**AVIS RELATIF À LA PROTECTION
CONTRE LES EVENTUELS EFFETS NOCIFS ET NUISANCES
PROVOQUÉS PAR LES RAYONNEMENTS NON IONISANTS
GÉNÉRÉS PAR DES ANTENNES ÉMETTRICES STATIONNAIRES**

Commune : ANDERLUES - Exploitant : CITYMESH

Référence exploitant : HT04070_A

Rapport n° 1263 / 2025

Figure 1 : Vue en plan des lieux de séjour et des points de contrôle

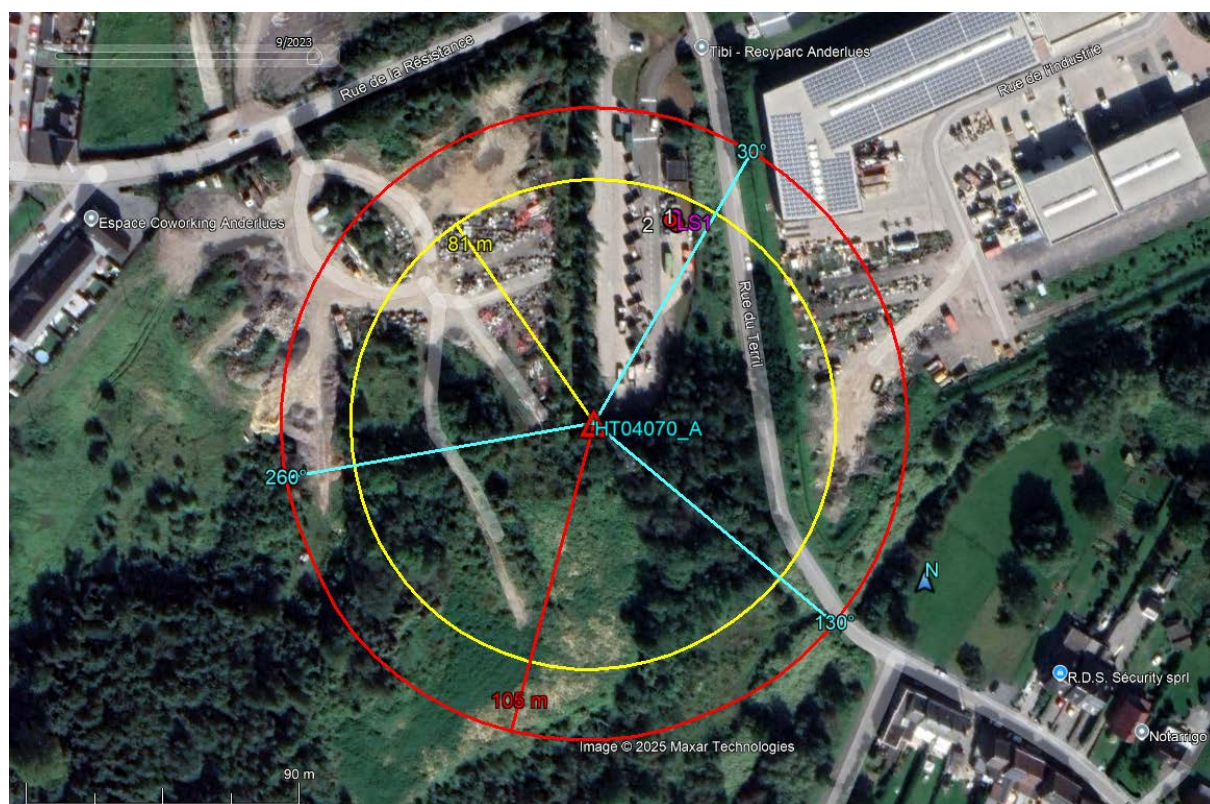
N° point de contrôle	LS	Atténuation (dB)	Indice d'exposition relatif à la limite par installation IE_i
2	LS1	3,0	0,034
1	LS1	3,0	0,030

En ce qui concerne les antennes de l'installation mentionnées dans le tableau 1, la distance maximale à laquelle la limite pourrait être atteinte, à l'extérieur, est égale à 102,7 m. S'il n'y a pas de LS à une distance inférieure, les antennes respectent forcément la limite d'immission.

Dans le cas des LS situés à l'intérieur des bâtiments, une atténuation d'obstacle est prise en compte et il en résulte que la distance maximale à laquelle la limite pourrait être atteinte se réduit à 73,1 m.
